技術規則解説

2008年版鋼船規則及び関連検査要領等における改正点の解説

2008年版鋼船規則及び関連検査要領等における改正点の解説

図4 船首部外板の氷荷重及び要求板厚

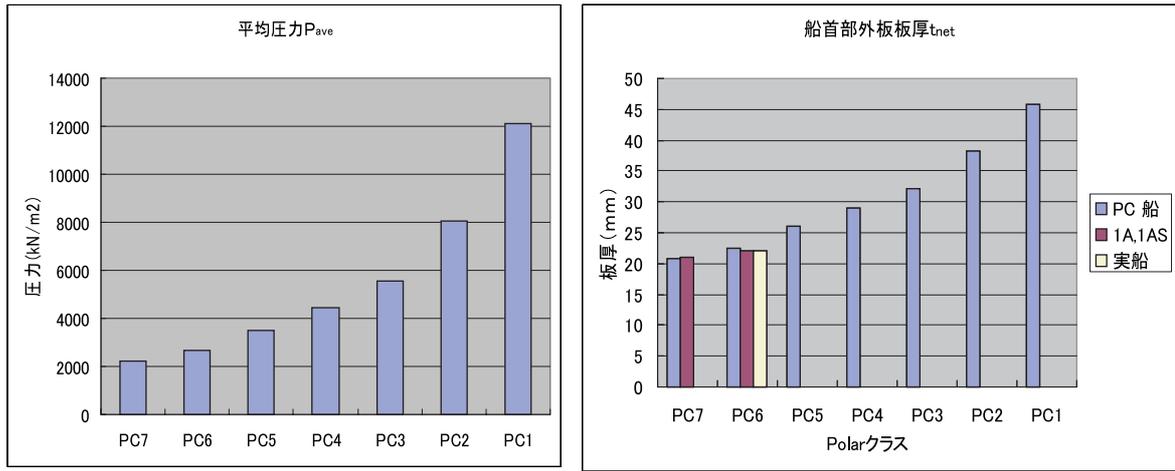
本会には氷海船として登録された船舶が現在のところ1隻もないため、IACS統一規則による寸法影響を具体的に評価することができない。そこで、統一規則の要求レベルを把握するため、FSICRに基づくIA Superとして登録された船舶の船首部の外板を例として、氷海船階級毎に算定した結果を図4に示す。なお、計算は、IA Superに採用されている防撓材配置及び使用材料を仮定して計算した。

氷海船階級PC1の要求板厚は、IA Super(氷海船階級PC-6)に対するものの約2倍、また、防撓材の要求断面係数は、設計氷荷重の計算結果から約4倍と、非常に大きなものとなる。このことから、PC1のように厳しい氷海船階級の船舶は、防撓材や桁の配置

図10 ガードレールの支柱の形状及び甲板下補強（例）

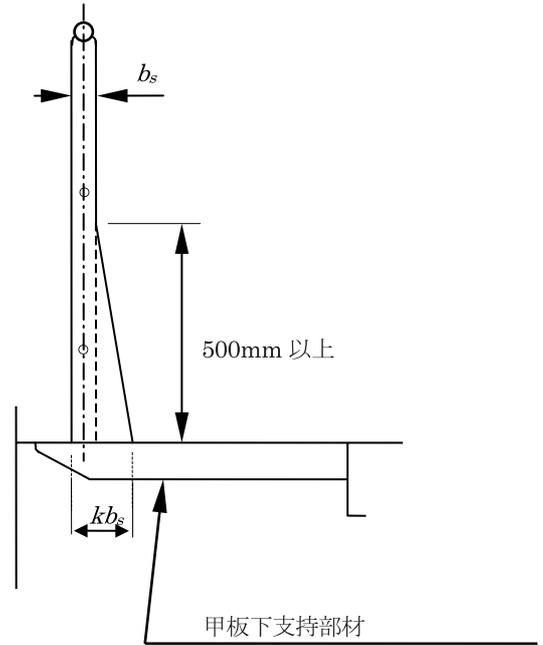
支柱下部の幅を増加させる場合の条件を規定した。支柱下部の幅を増加させた支柱の配置に応じて、以下の3規定を設けた。また、支柱の形状の例を設けた（図10参照）。

さらに、上述の支柱を設置する場合、その直下に甲板下支持部材を配置するように要件を加え（ただし、甲板の板厚が20mmを超える場合は除く）、その寸法は100×12（mm）の平鋼以上とした（図10参照）。

図 12 ねじり振動トルクと損傷の関連

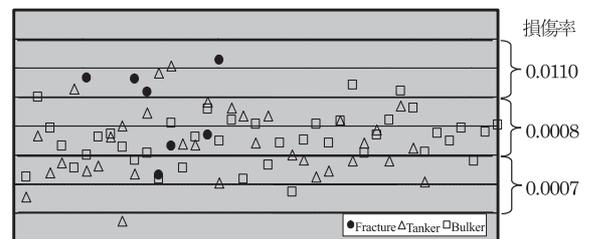
2. 図12からもわかるようにボルトの折損は、ねじり振動トルクと平均伝達トルクとの比 (Q_a/Q_m) の大きい船舶に集中している。データは、NK入級船の内、BulkとOil Carrier約100隻をピックアップしたものである。ここで、損傷率とは、NK入級船のBulkとOil Carrier約4380隻を、下図中の (Q_a/Q_m) : 0.5~1.5, 1.5~2.5及び2.5~3.5のそれぞれの範囲における隻数より比例計算し、推定隻数を求め、損傷船/健全船として算出したものである。

3. 旧規則に規定されるボルト径の算定式は、ねじり振動については考慮されておらず、IACS統一規則M34に基づいたもので、主機の定格トルクベースの算定式である。
4. そこで、(Q_a/Q_m) の関数となるような係数 $\alpha = f(Q_a/Q_m)$ を旧規則で要求されるボルト径に乘じ、振動トルクを

図13 フランジ面に作用するトルク

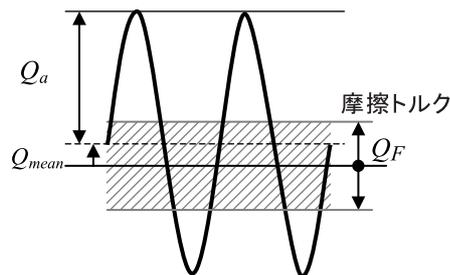
$Q_{mean} \pm Q_a$ が Q_F 以下の場合には、ボルトにはせん断力が作用せず、ボルトで締付けられたフランジは剛体となる。 $Q_{mean} \pm Q_a$ が Q_F を超える場合は、その差に相当するトルクが作用し、ボルトにはフランジ合せ面の位置でせん断力が作用する。また、そのせん断力によりボルトには曲げモーメントが作用する。(図13参照)

ただし、ねじり振動が共振する状況においては、 Q_{mean} は Q_a と比較してかなり小さい。また、より安全側に摩擦トルクを無視し、ここでは $\pm Q_a$ のトルクのみがボルトに作用すると考えると、ボルトには次式のせん断力 ($\pm F_a$) が作用することになる。

図 14 中間軸 Aft 側における継手ボルト実際径/ (改正案) 要求径の状況

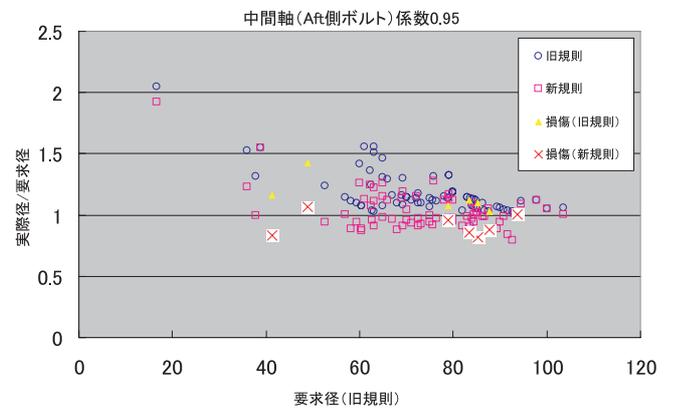
これに対し、 $\alpha = 0.95 \times \sqrt[3]{\frac{Q_a}{Q_m}}$ を旧規則の算定式に乗じた場合、

ボルトの実際径/ボルトの規定径は、Fore 側で 1.12、Aft 側で 1.04 となり、Aft 側にあつては、全般的にかなり実際径に近づく。さらに、損傷船を含め、個船別に見た場合は図 14 に示した通りである。

上記より、損傷したボルトはほぼ全て、実際径/要求径が 1 以下となり、ボルト径を増すことが必要となってくるので、新規則の算定式を適用することによる改善効果が期待できる。また、Aft 側及び Fore 側とも新規則の要求径を平均すると現状の採用径を超えないことから、 $const=0.95$ は、妥当な係数であると判断した。

図 15 縦通肋骨の肘板

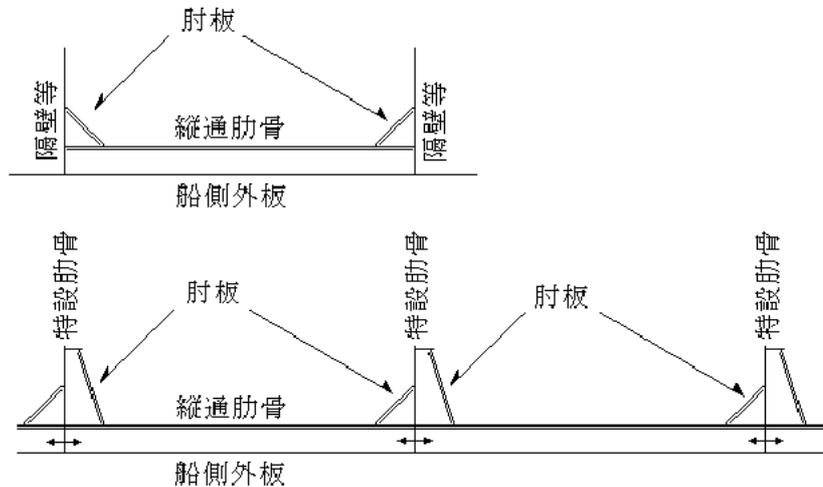
FMAの解釈に基づき、補強範囲内の船側肋骨の端部肘板の取り付けについて鋼船規則I編5.3.2-2.を改めるとともに、その詳細を検査要領に明記した。具体的には、図15に示すとおり、縦通肋骨については、検査要領I編I5.3.2-2.の規定により省略する場合を除き、スパンの両端(特設肋骨等を貫通する場合、その両側)に肘板を取り付ける必要がある。

図 16 消火ノズルにより保護される場所

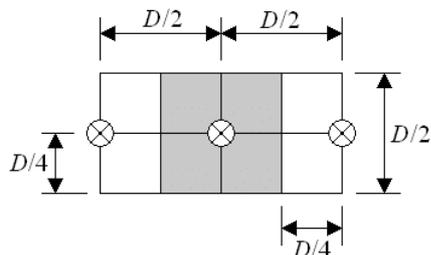
船規則検査要領R編R10.5.5-2.に明記した。なお、合意された消火ノズルの配置は、図16のとおり、これまで国内で多

改正後認められる配置
